土 研 資 料 第1978号

山田川流路工水理模型実験報告書

建 設 省 土 木 研 究 所

本報告書は、昭和57年度に建設省土木研究所が、建設省近畿地方建設局六甲砂防工事事務所の依頼により、水理模型実験から山田川に計画された流路工の計画諸元についてまとめたものである。

图-11(1) CASE-1 洗掘・堆積平面図 (計画高水流量)

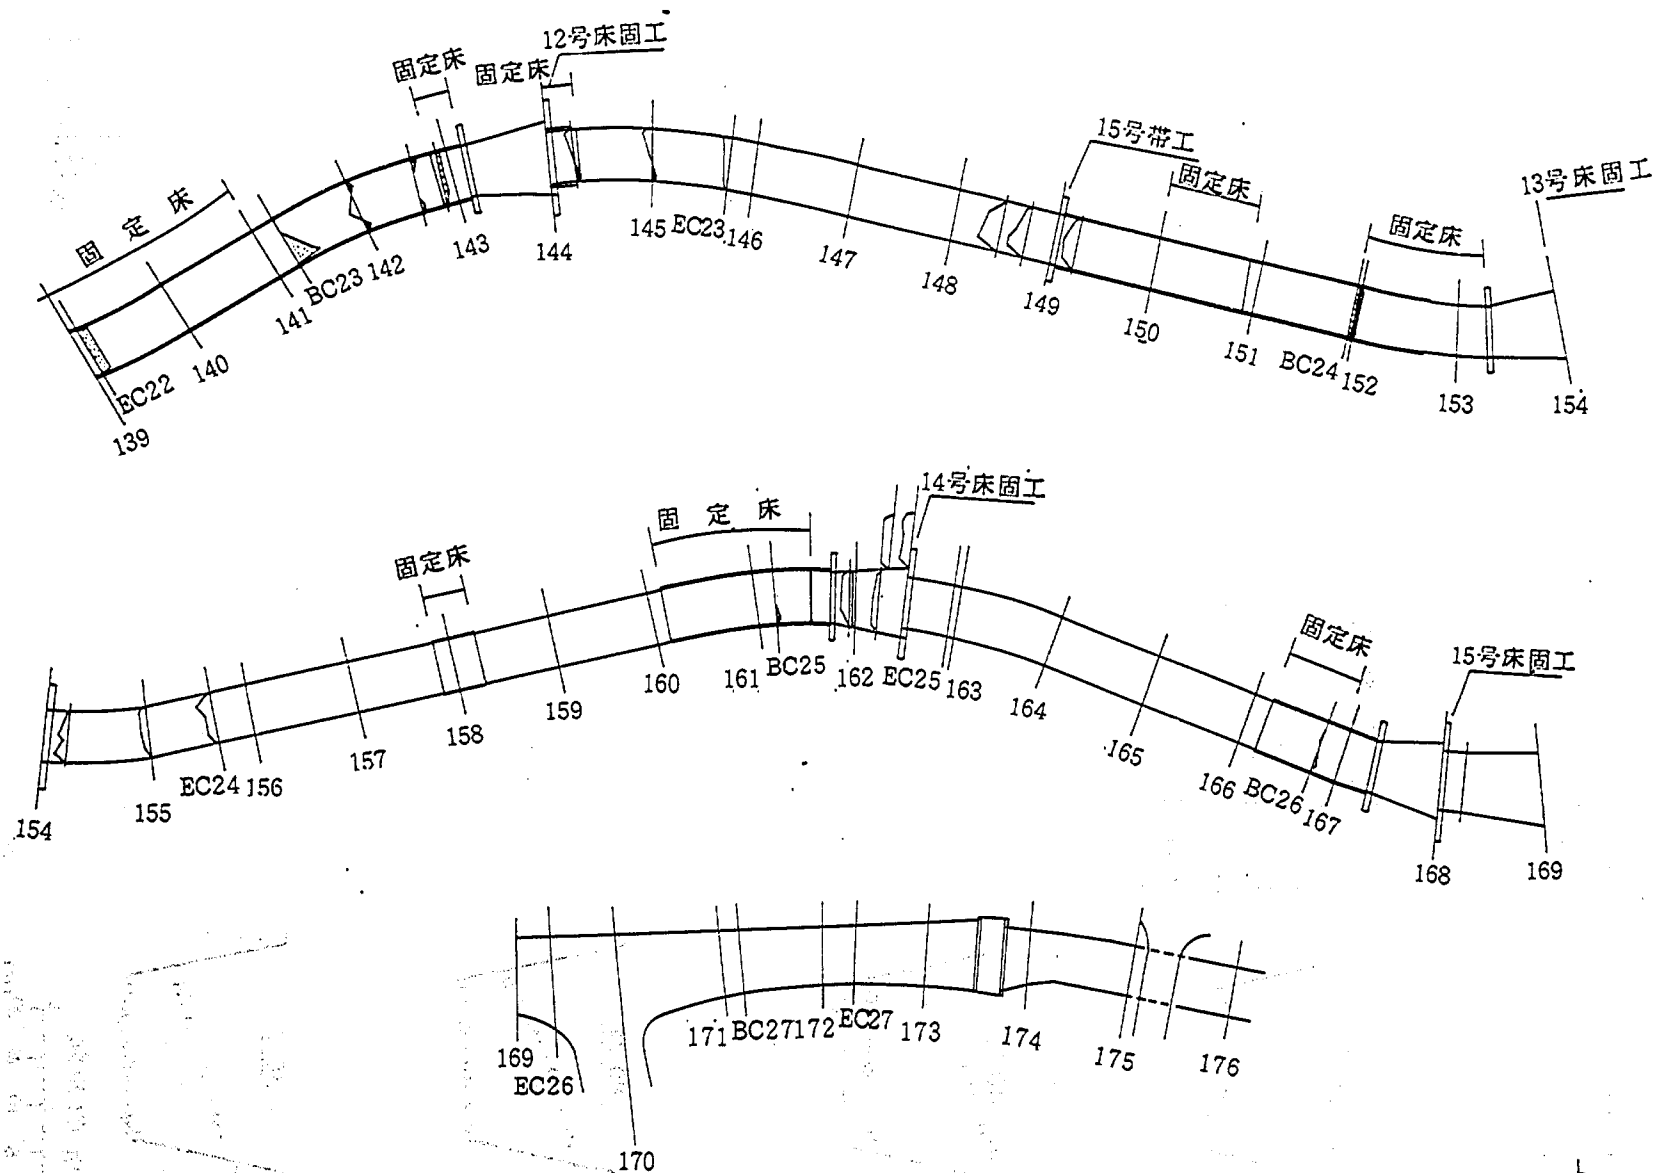
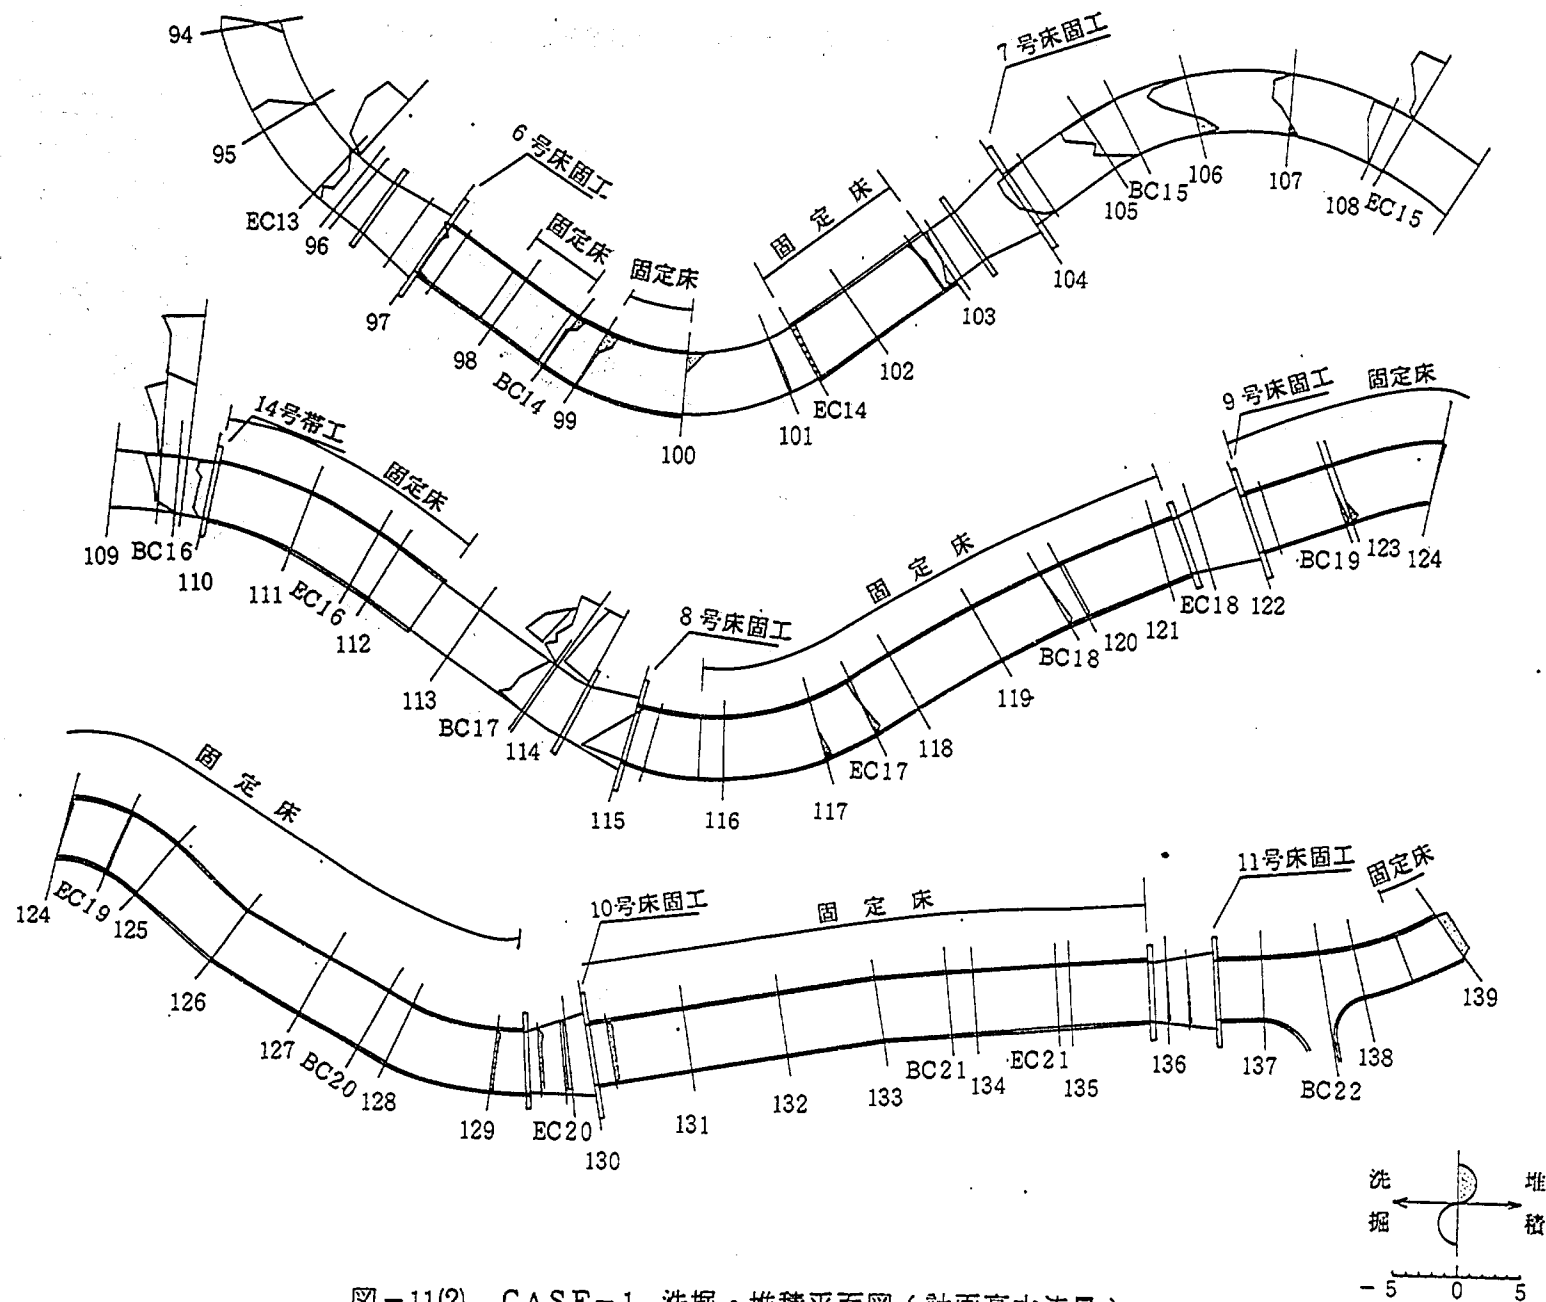
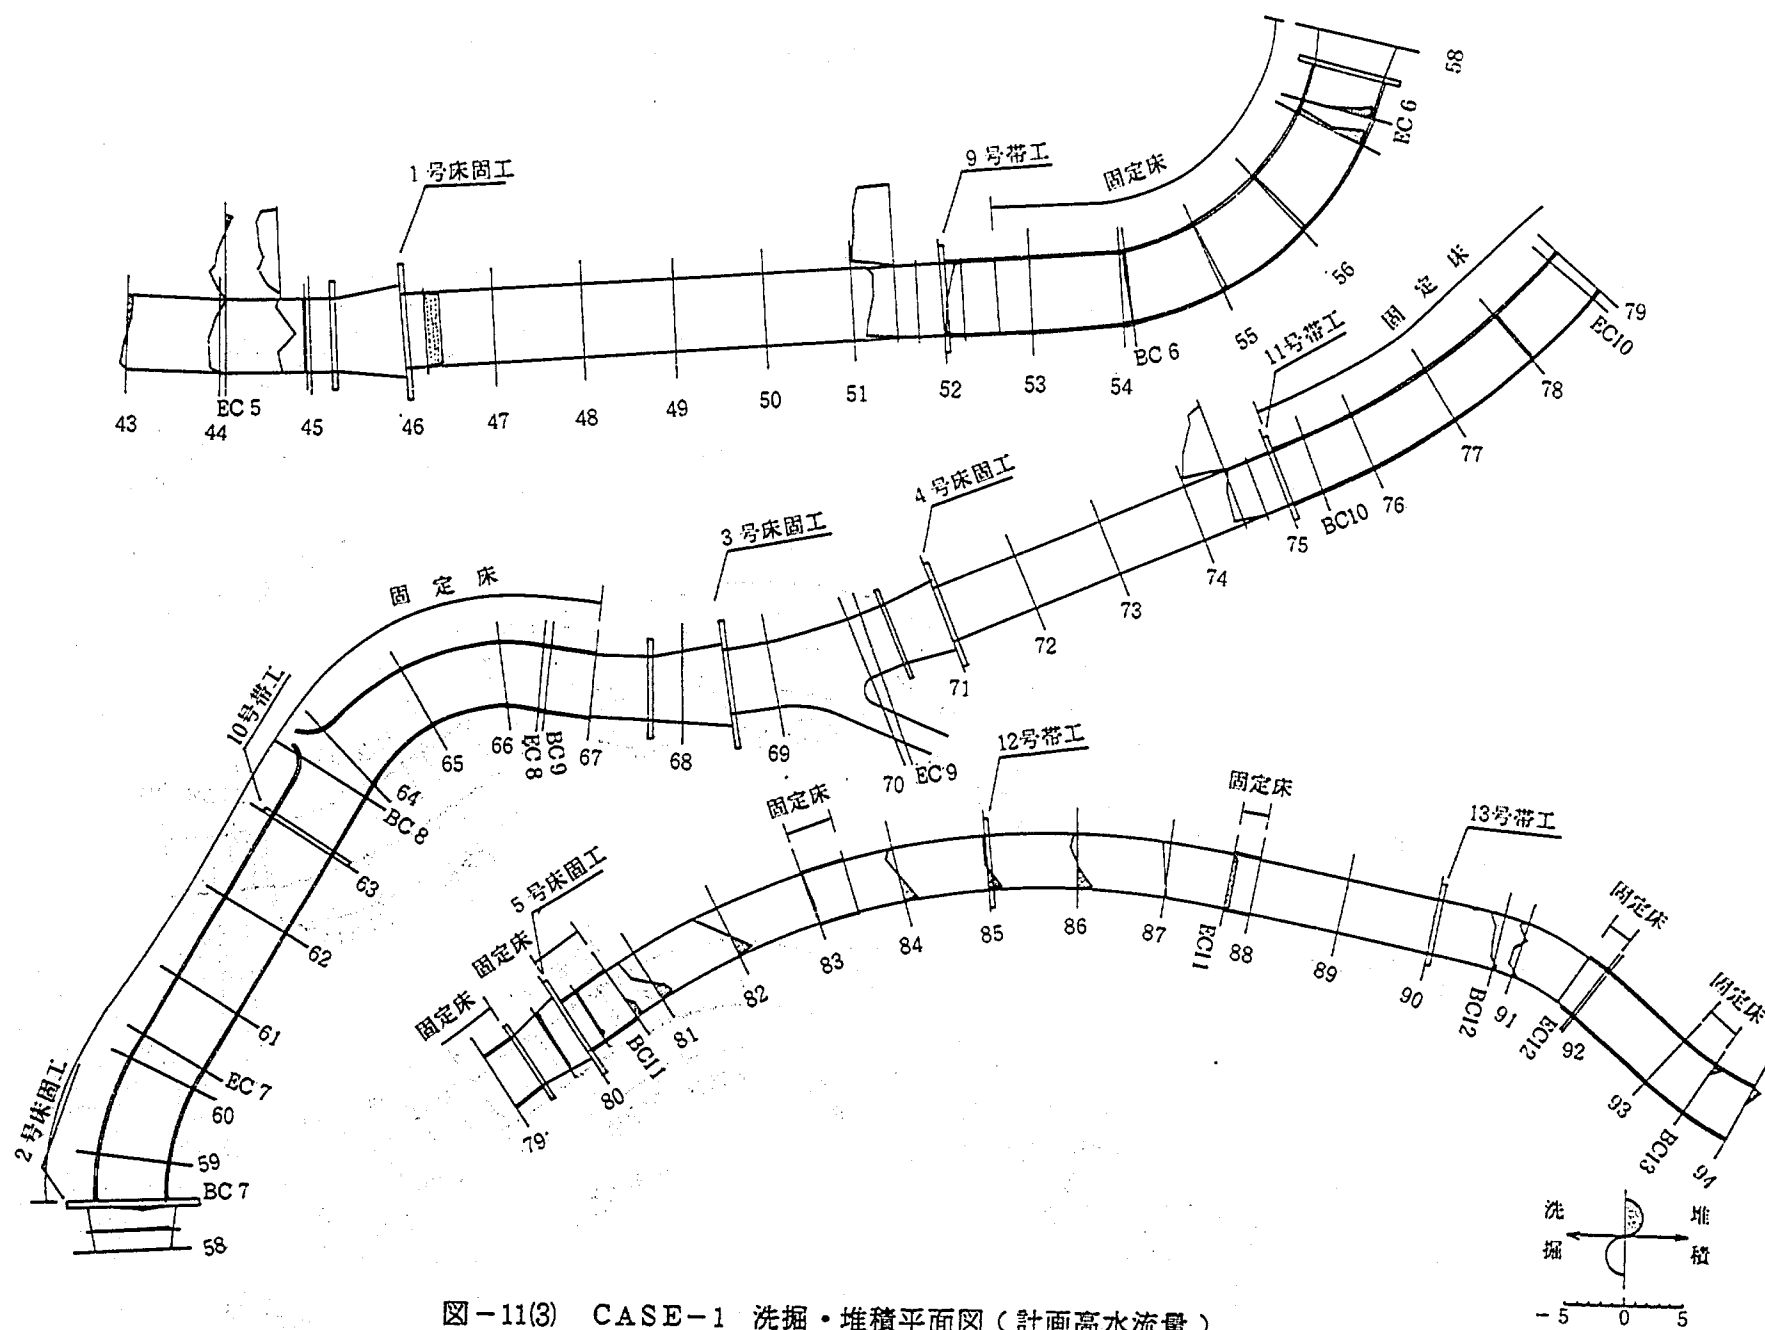
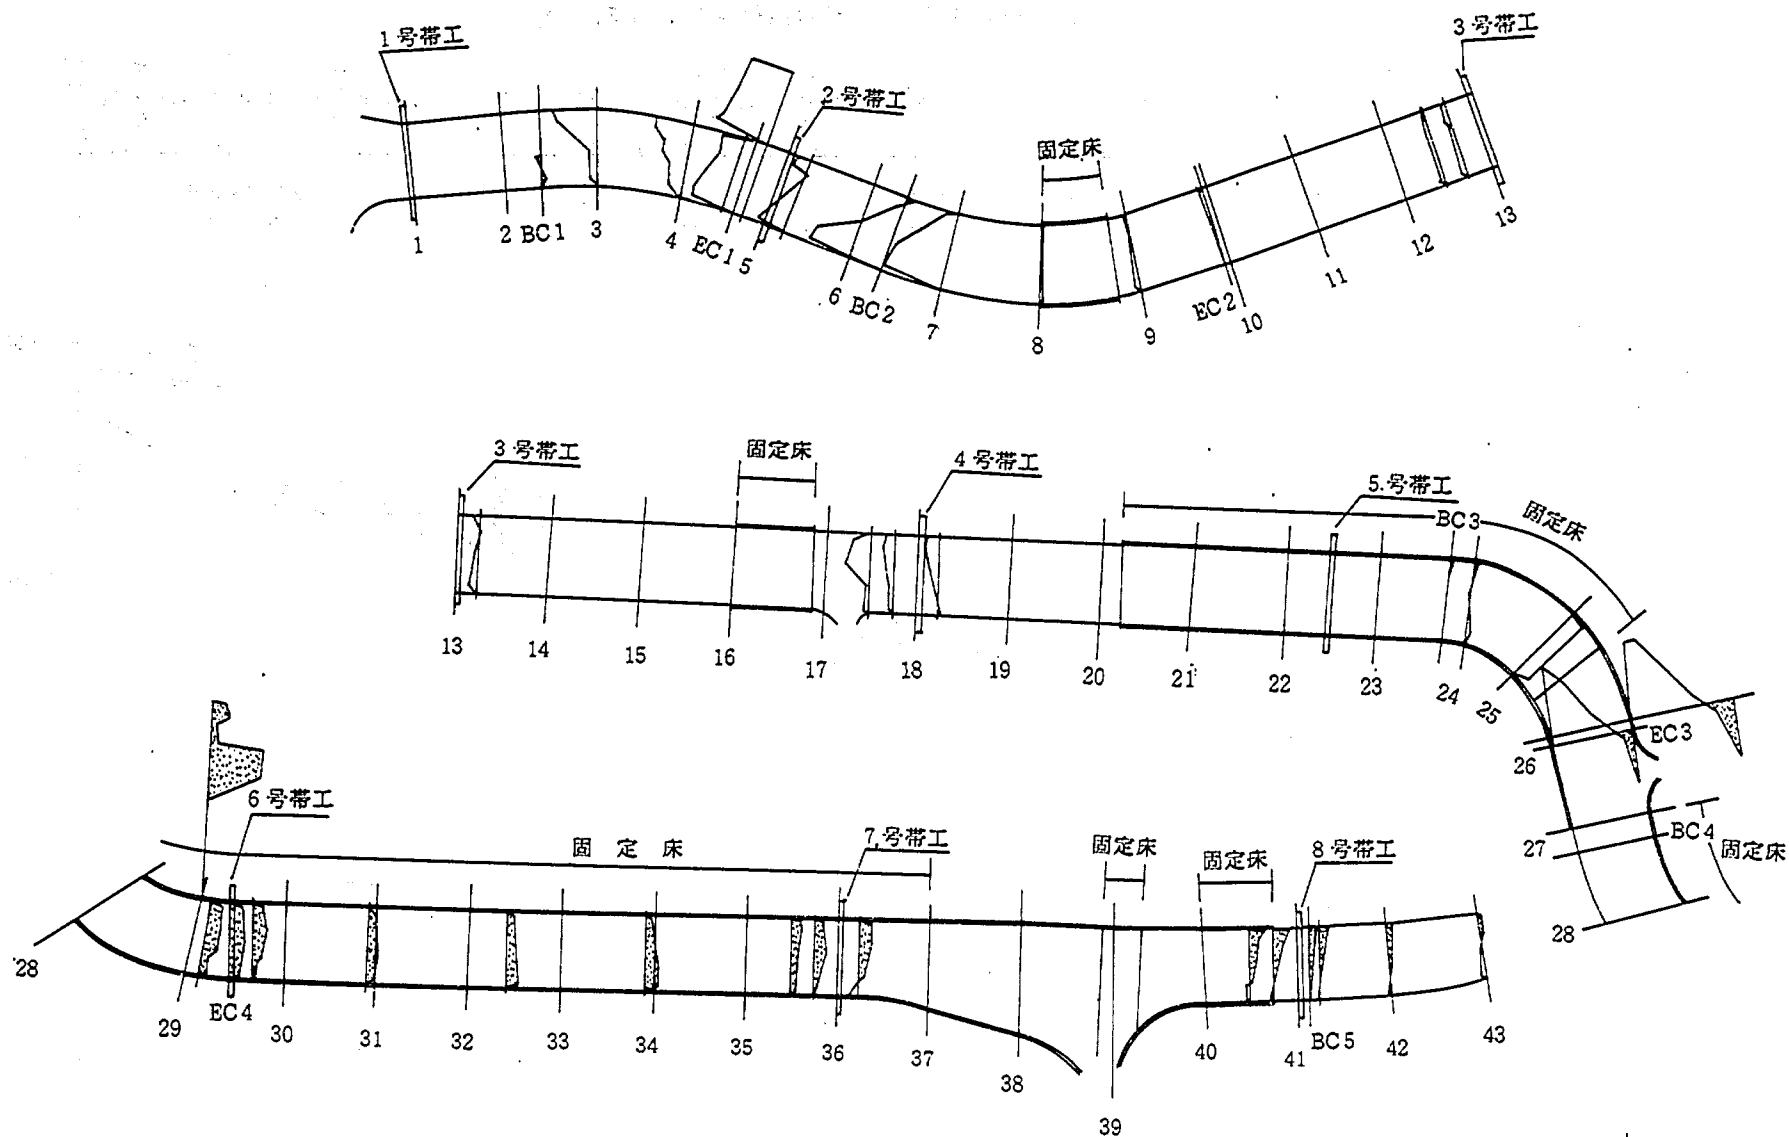
(2) 彎曲部で局所洗堀深が大きい区が存在する。その様子を図-11に示した。

- ① IP 1 ~ IP 2 の区間の外彎側で洗堀深が大きく、Na 6 , Na 7 地点の左岸では、 $5 \sim 6 \text{ m}$ の洗堀が生じている。(写真-7)
- ② IP 3 の区間で、上・下流の固定床にはさまれた移動床部分の EC 3 付近で 6.5 m 程度の洗堀が生じている。(写真-8)
- ③ IP 15 ~ IP 16 の区間での洗堀が大きく、B・C 15 の外彎側で 5 m の洗堀が生じている。(写真-9)
- ④ IP 13 の区間に設置した第 6 号床固工の前庭部で 2.5 m , 外彎側で 2 m 程度の洗堀が生じている。
